Referencia: **LICITACION PUBLICA NACIONAL N°01/2023 CONSULTORIA PARA SERVICIOS DE RELEVAMIENTO DE INFRAESTRUCTURA DE LOCALES ESCOLARES PLURIANUAL ID N° 435.418 – Contrato N° 02/2023.-**

Asunto: Remitir informe técnico de topografía

MEMORANDUM

A: **Ing. Beatriz Bordón**
DE: **Arq. Juan José González Cruz**
FECHA: **11 de marzo de 2024**
OBJETO: **Comentarios y medidas a implementar en respuesta a la NOTA UEPP N° 017 /2024 sobre observaciones a la entrega 1.**

PLANTA UBICACIÓN - ORTOMOSAICO - SITUACIÓN EXISTENTE
Escala_____1:400

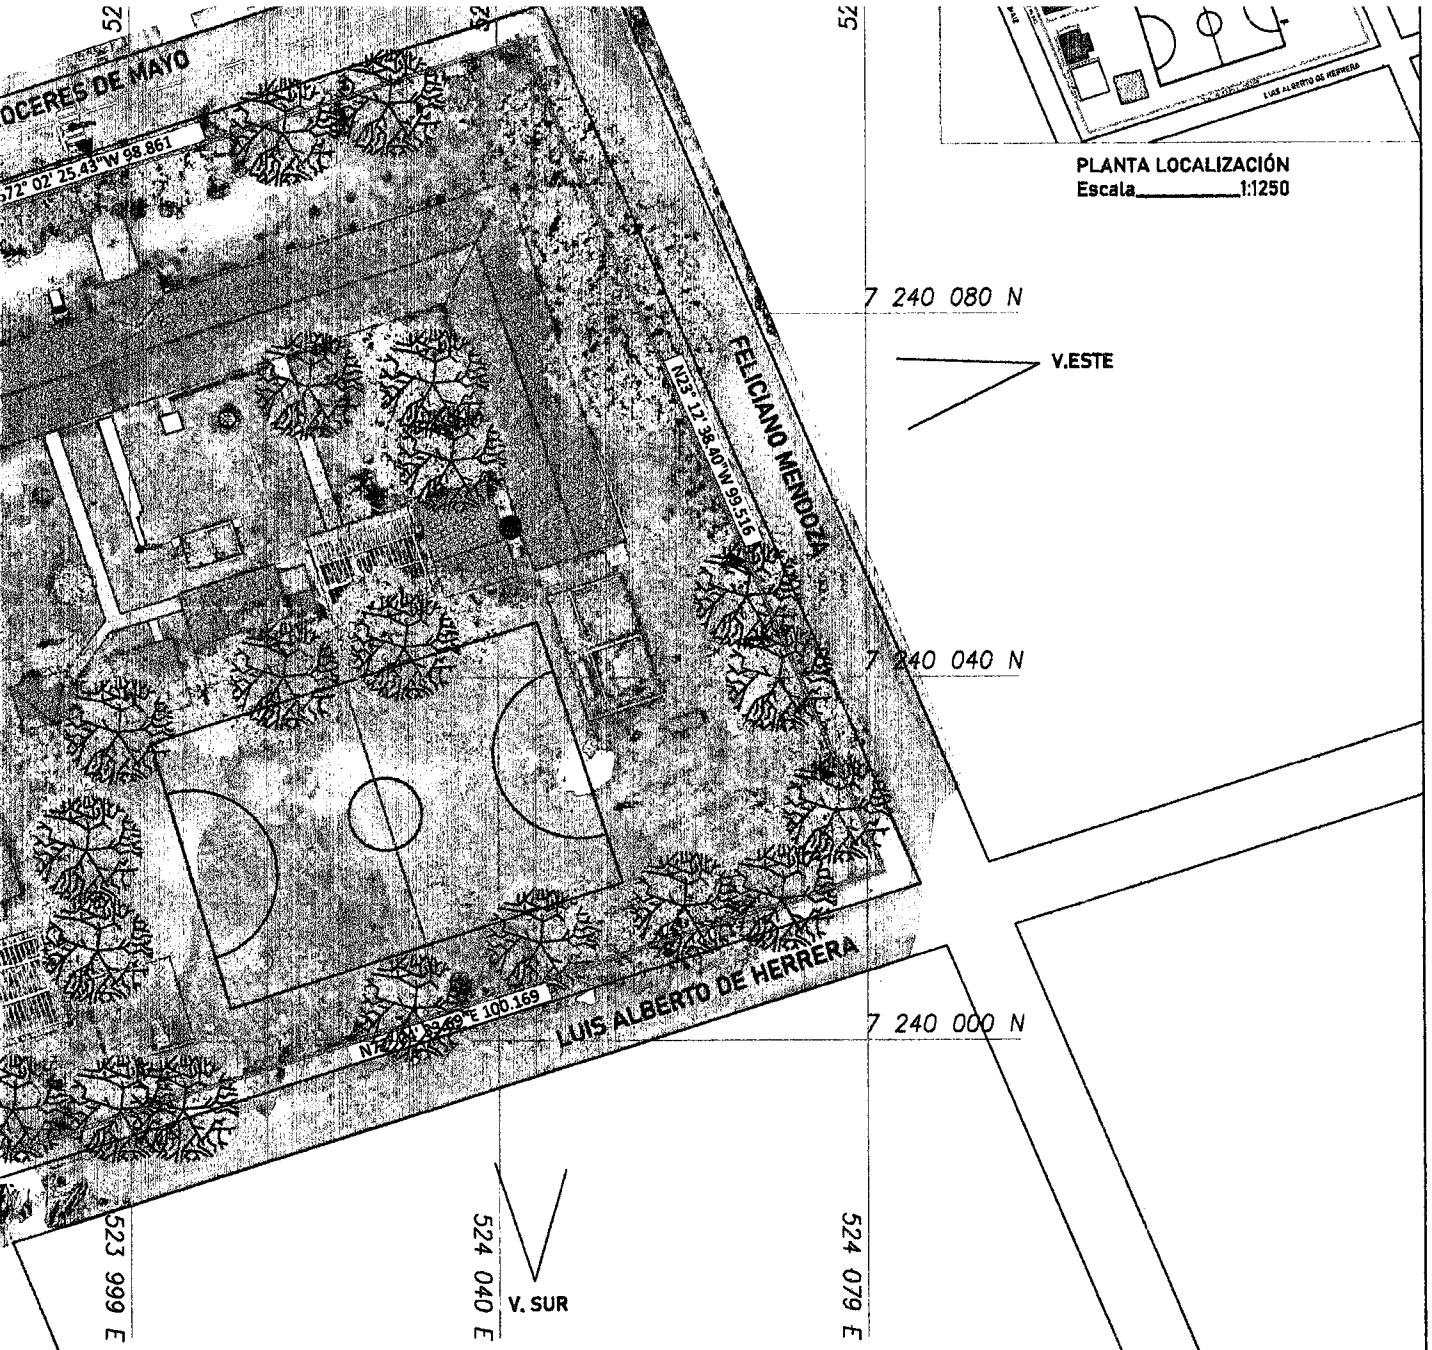
2. **Planta de ubicación:**

FALTANTES	ACCIÓN	COMENTARIO
i.	Coordenadas geográficas.	A incluir	(Gratícula de 40m)
ii.	Dimensiones y áreas del terreno.	A incluir	
iii.	Distancias a elementos circundantes.	A especificar	
iv.	Referencias de nivel acotado.	----------	Existe un lam. dedicada
v.	Accesos.	A incluir	
vi.	Nomenclatura de las calles.	A incluir	
vii.	Referencias de puntos de interés.	A Especificar	
viii.	Cotas generales del terreno.	----------	Ver Planta de Topogrsf.
ix.	Coordenadas en todos los vértices.	A incluir	(Planta de topograf.)

PLANTA LOCALIZACIÓN
Escala_____1:1250

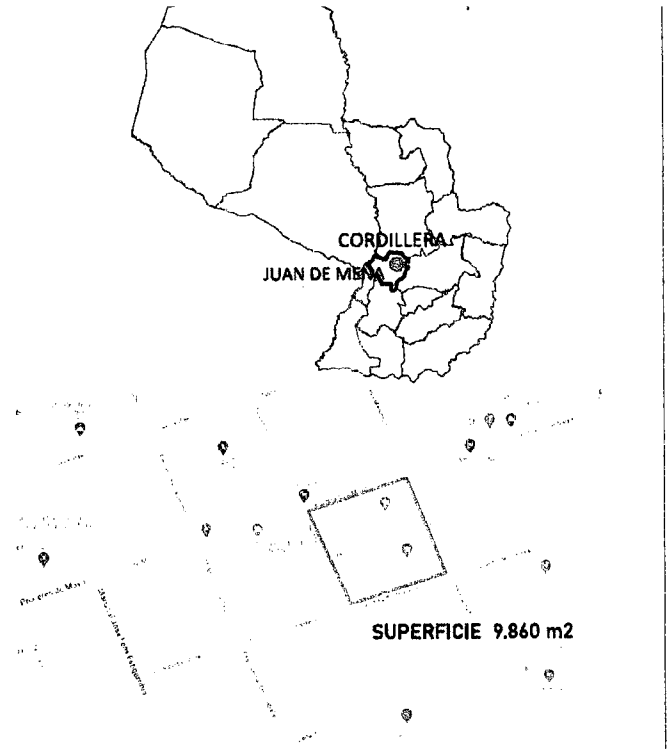
1. **Planta de Localización:** Sobre esta lámina se señala "Falta el entorno urbano y los datos correspondientes". La instrucción para registrar puntos relevantes del contexto urbano, no fue transmitida a los equipos de campo y nos limitamos a ubicar la propiedad dentro de la manzana (urbana o rural). Sin embargo, podemos incluir un gráfico describiendo el contexto urbano adyacente (ver muestra).

PLANTA TOPOGRÁFICA
Escala_____1:400

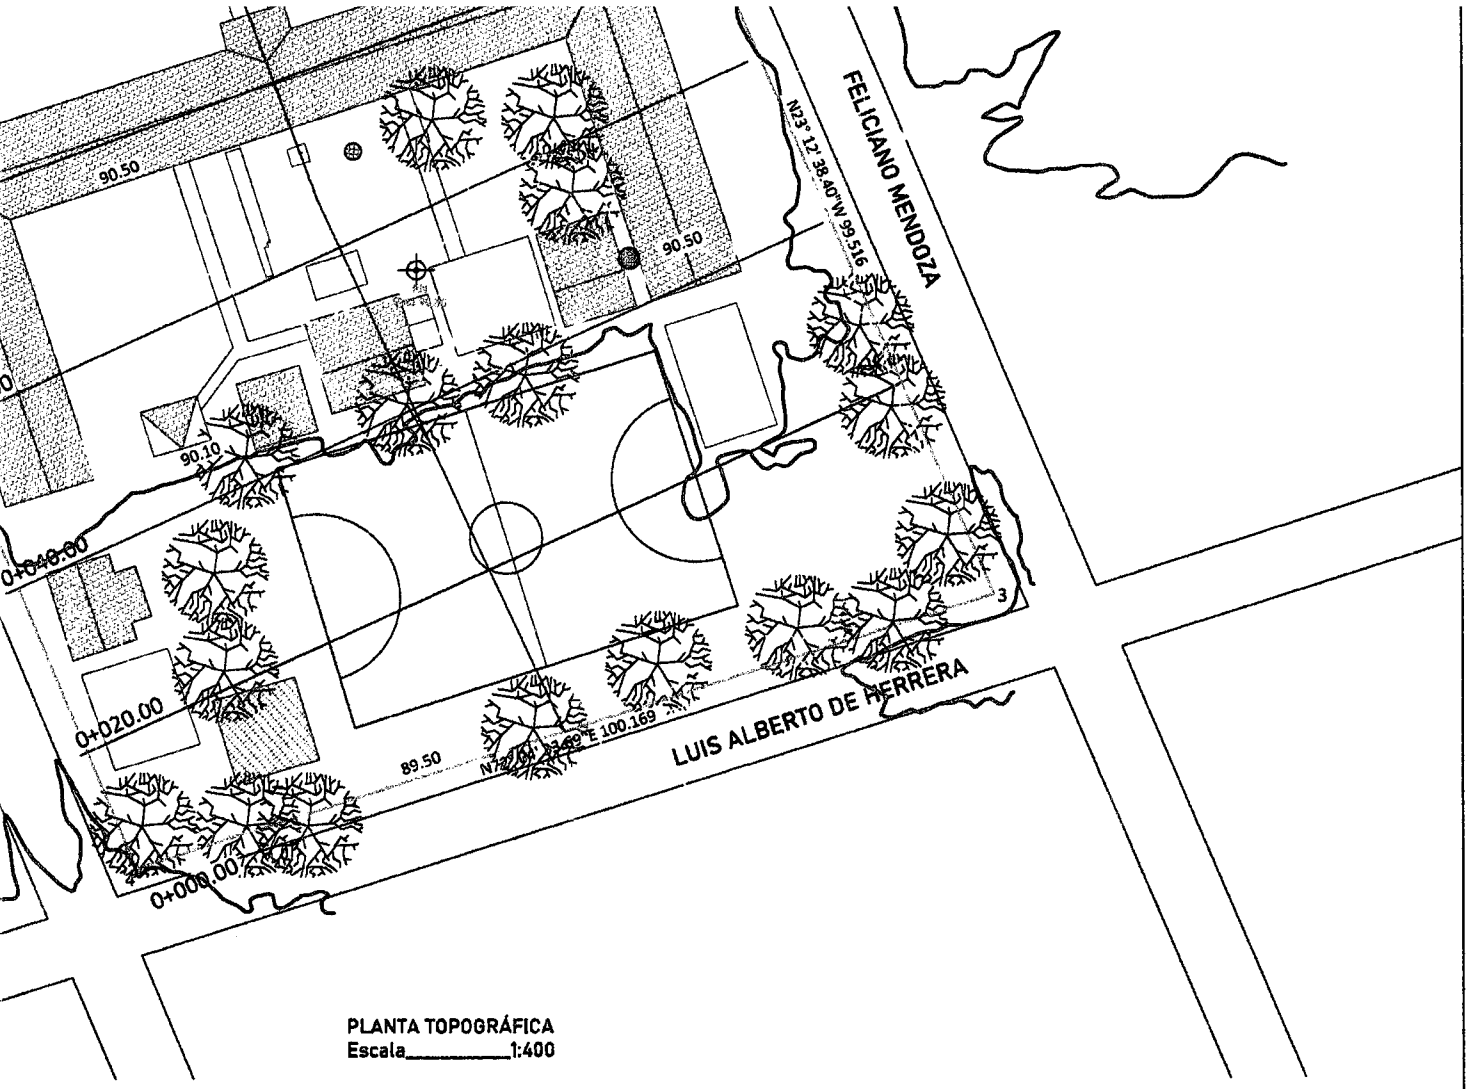
3. **Planta de topografía.**
   De igual manera, las observaciones aquí agrupadas pueden ser salvadas.

FALTANTES	ACCIÓN	COMENTARIO
i.	Límites y linderos.	A incluir	Ya figura en la Planta de Ubic.
ii.	Infraestructura existente.	A incluir	Se destacarán en trazo lleno
iii.	Referencias de coordenadas y RN acotado.	A incluir	Se elimina el término "MOJÓN"

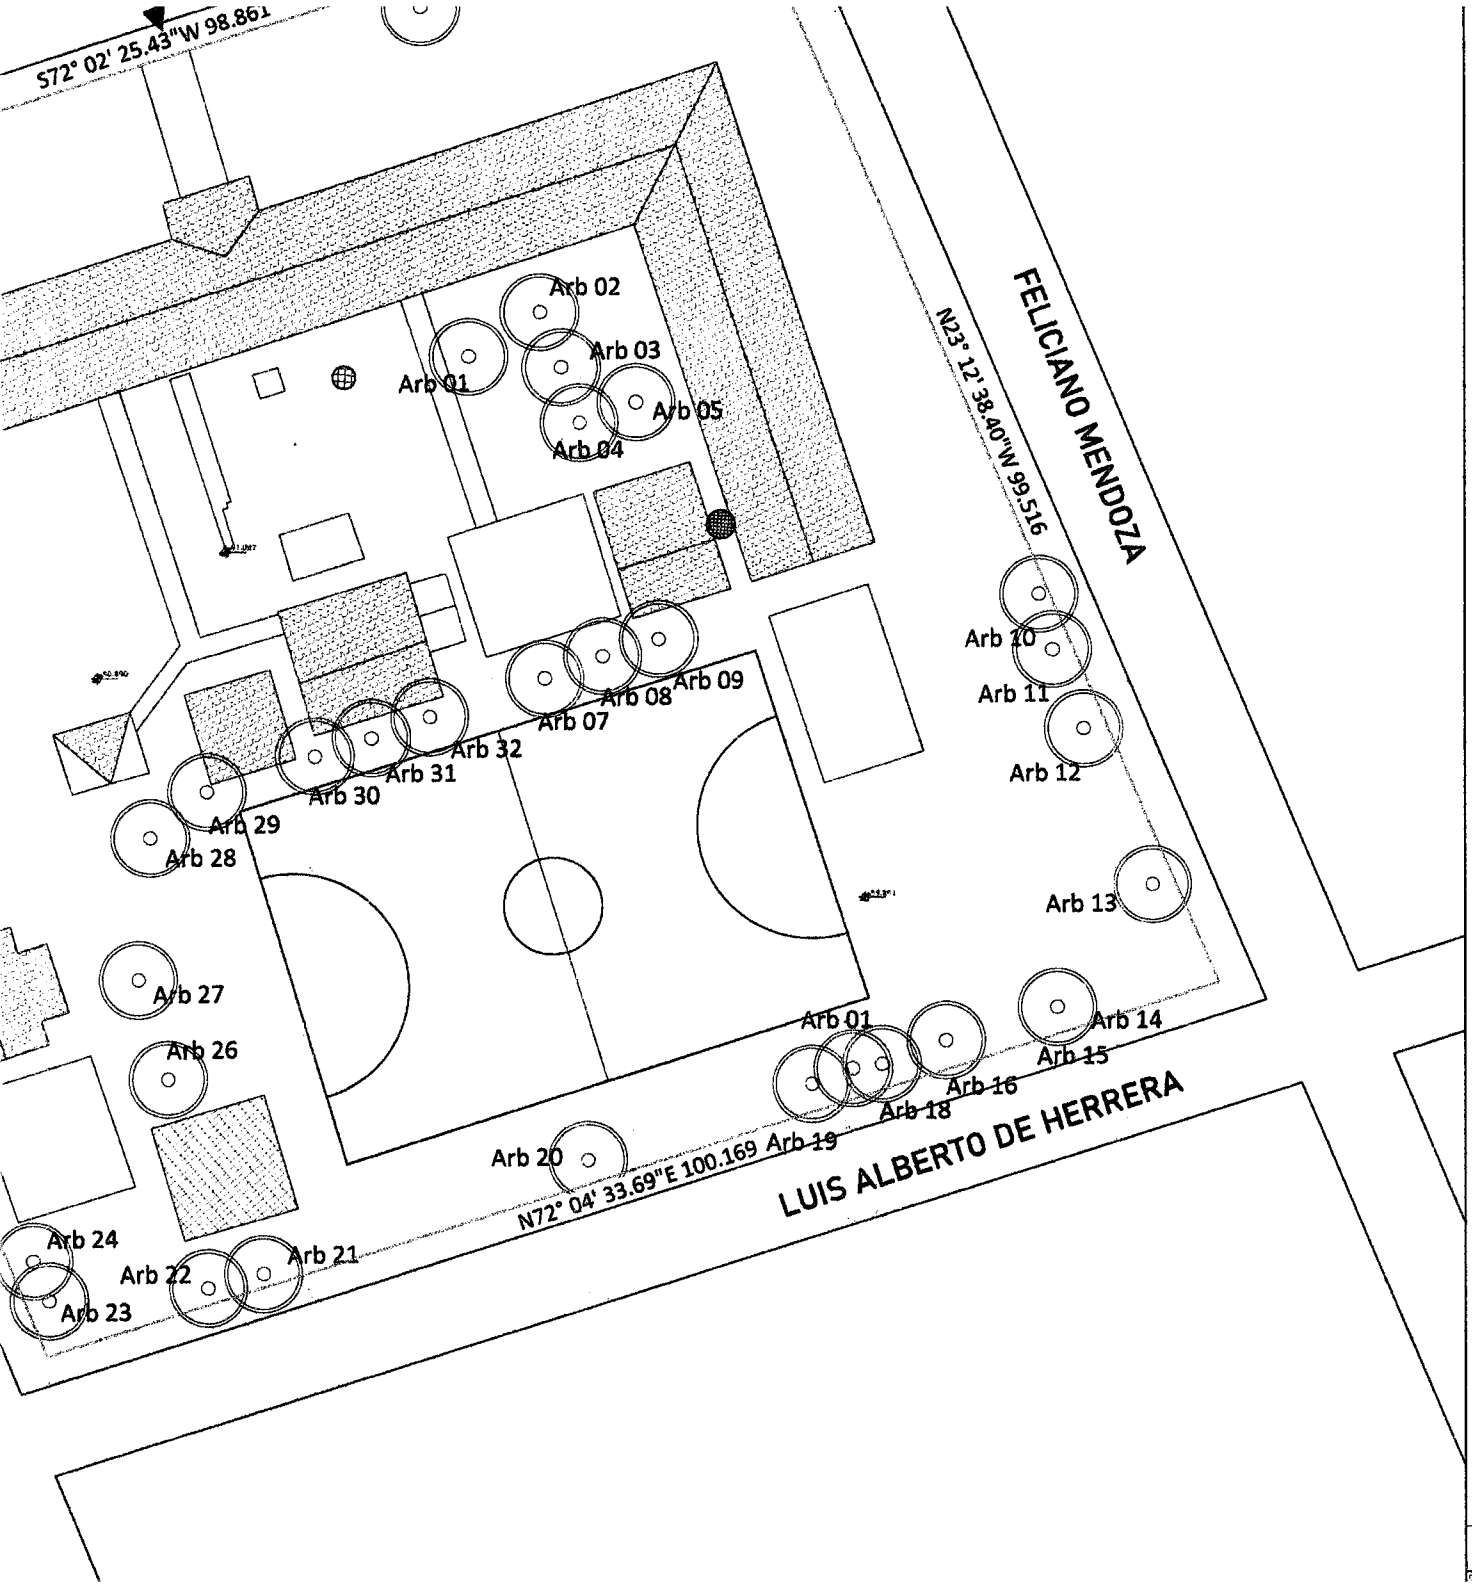
4. **Planta de arborización.**

FALTANTES	ACCIÓN	COMENTARIO
i.	Especies de árboles:	A completar	
ii.	Distribución espacial	A mejorar	
iii.	Diámetro.	De troncos > 10 cm.	
iv.	Representación todos los árboles existentes que se verifican en la foto aérea de la lámina.		Ubicados dentro de la propiedad
v.	No se puede verificar la Ubicación georreferenciada de los árboles sin el archivo editable.	A proveer
